**Commission économique pour l'Europe****Comité des transports intérieurs****Forum mondial de l'harmonisation des Règlements  
concernant les véhicules****189<sup>e</sup> session**

Point 4.14.1 de l'ordre du jour provisoire

**Accord de 1958 :****Examen de projets d'amendements à des Règlements ONU existants,  
soumis par le GRE****Proposition d'amendement 9 à la Résolution d'ensemble  
sur une spécification commune des catégories de sources  
lumineuses (R.E.5)****Communication du Groupe de travail de l'éclairage  
et de la signalisation lumineuse\***

Figure 1\*

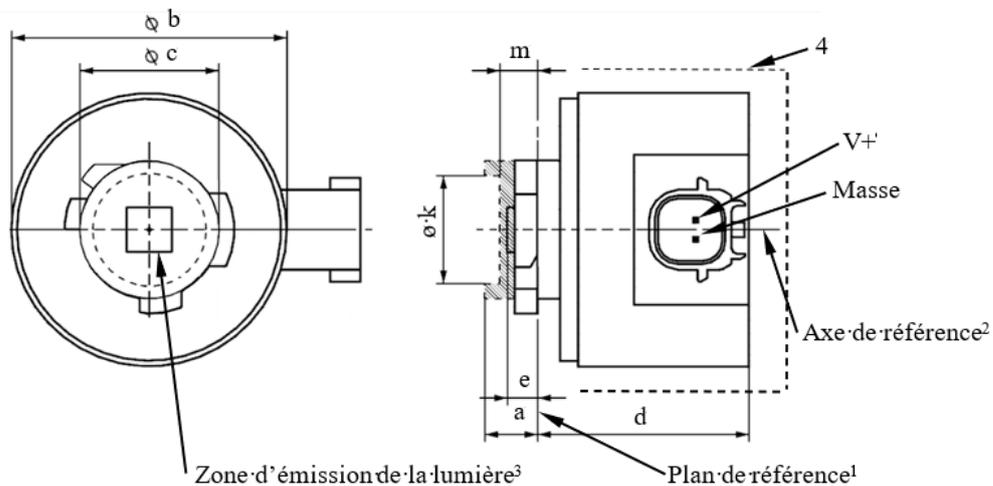
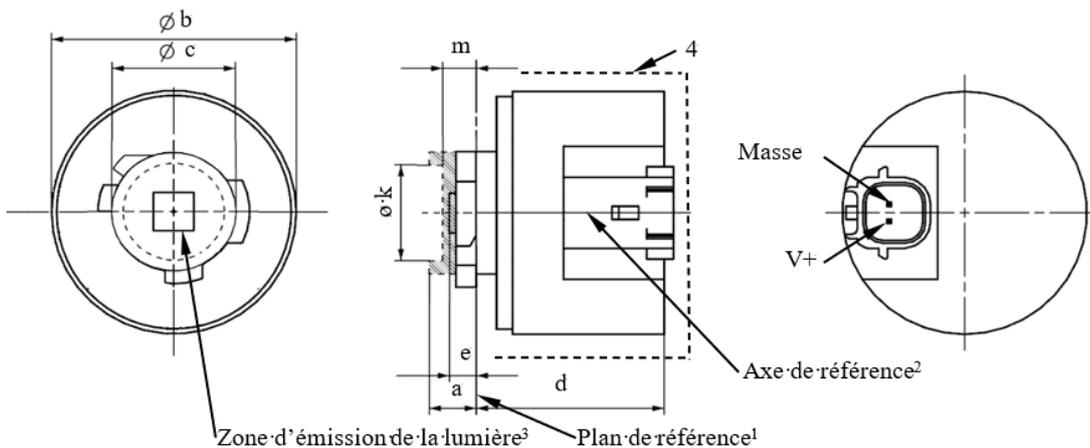
*Annexe 3, feuilles Lx6/1 à 6, lire :*

Les dessins ont pour seul but d'illustrer les principales dimensions de la source lumineuse à DEL.

Figure 2

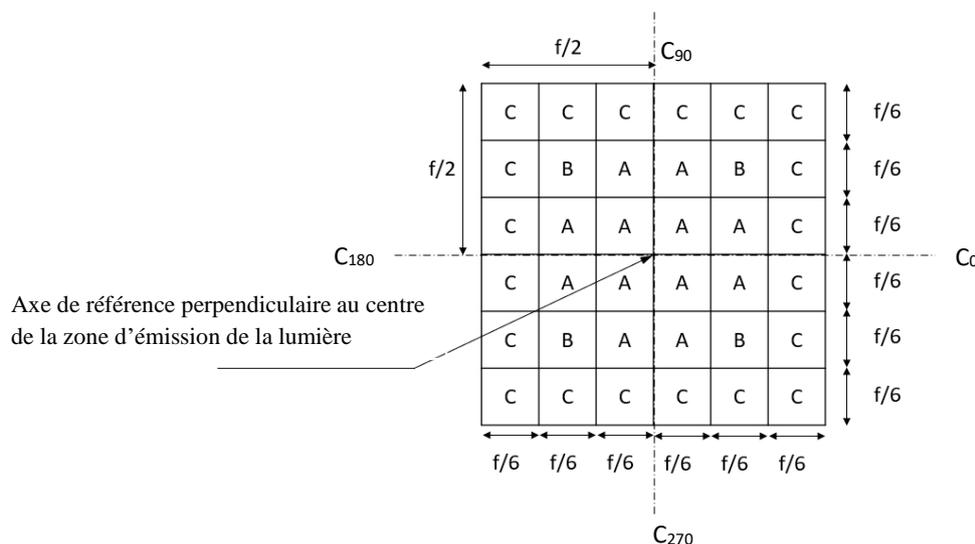
**Définition de la zone d'émission de la lumière au moyen du gabarit avec les dimensions indiquées dans le tableau 2**

Figure 3

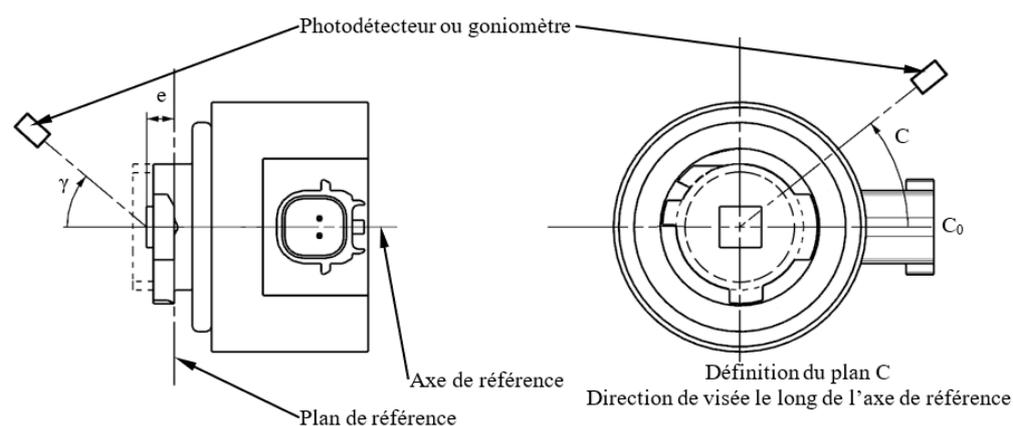
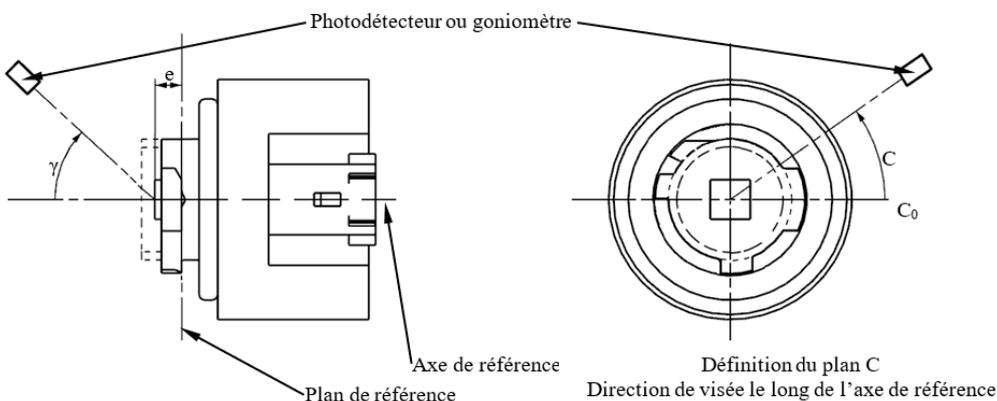
Les dessins ont pour seul but d'illustrer schématiquement le montage servant à mesurer la source lumineuse à DEL.
